CORRECCIONES A LA CARTA NÁUTICA

## BAHÍA FERROL

HIDRONAV-2123

2da. Edición Octubre 2016

**PERÚ – ZONA CENTRO – BAHÍA FERROL**

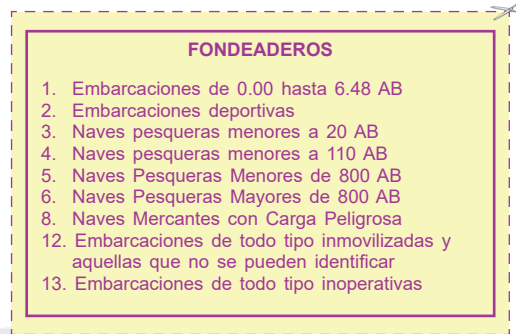
Graficar zonas de fondeo, simbología; en carta y plano (inserto)

- 5 Naves Pesqueras Menores de 800 AB  
En las coordenadas:  
a) Lat. 09°05'12.8" S; Long. 78°35'37.6" W  
b) Lat. 09°05'00.3" S; Long. 78°35'29.8" W  
c) Lat. 09°05'23.4" S; Long. 78°35'01.4" W  
d) Lat. 09°05'34.9" S; Long. 78°35'15.4" W
- 6 Naves Pesqueras Mayores de 800 AB  
En las coordenadas:  
a) Lat. 09°05'43.2" S; Long. 78°35'05.5" W  
b) Lat. 09°05'34.5" S; Long. 78°34'49.5" W  
c) Lat. 09°06'11.8" S; Long. 78°34'25.0" W  
d) Lat. 09°06'19.3" S; Long. 78°34'42.1" W

- 8 Naves Mercantes con Carga Peligrosa  
En las coordenadas:
- a) Lat.  $09^{\circ}06'29.1''$  S; Long.  $78^{\circ}36'26.2''$  W
  - b) Lat.  $09^{\circ}06'28.7''$  S; Long.  $78^{\circ}35'35.2''$  W

**PERÚ – ZONA CENTRO – BAHÍA FERROL**

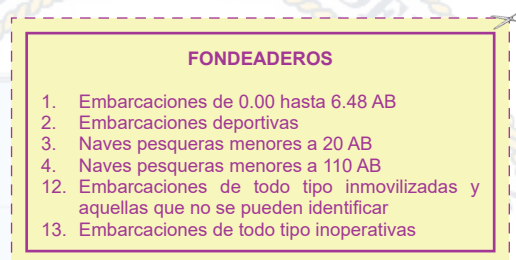
Recortar e insertar recuadro adjunto; en carta y plano (inserto)

1 En las coordenadas: Lat. 09°05'02.0"S; Long. 078°33'52.0" W

2 En coordenada del Plano A: Lat. 09°04'18.0"S; Long. 078°35'42.0" W

**PERÚ – ZONA CENTRO – BAHÍA FERROL**

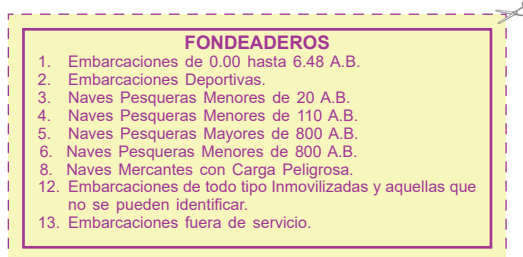
Graficar zonas de fondeo, simbología; en carta y plano (inserto)

- 1 Fondeo N° 5
  - a. Lat. 09°05'52.7" S; Long. 078°35'25.2" W
  - b. Lat. 09°05'35.5" S; Long. 078°34'58.2" W
  - c. Lat. 09°05'48.5" S; Long. 078°34'47.2" W

- 5 Graficar y rotular número con simbología N-12.2 respectivamente, Carta N° 1

**PERÚ – ZONA CENTRO – BAHÍA FERROL**

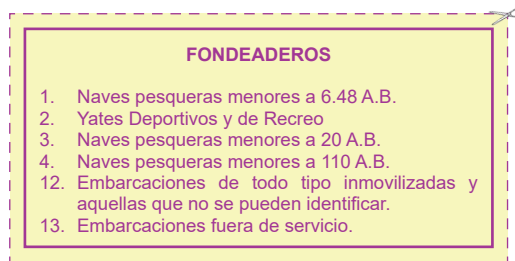
Recortar y reemplazar recuadro adjunto; en carta y plano (inserto)

- 1 En coordenada: Lat. 09°05'02.0" S; Long. 078°33'52.0" W

2 En coordenada del Plano A: Lat. 09°05'02.0" S; Long. 078°33'52.0" W
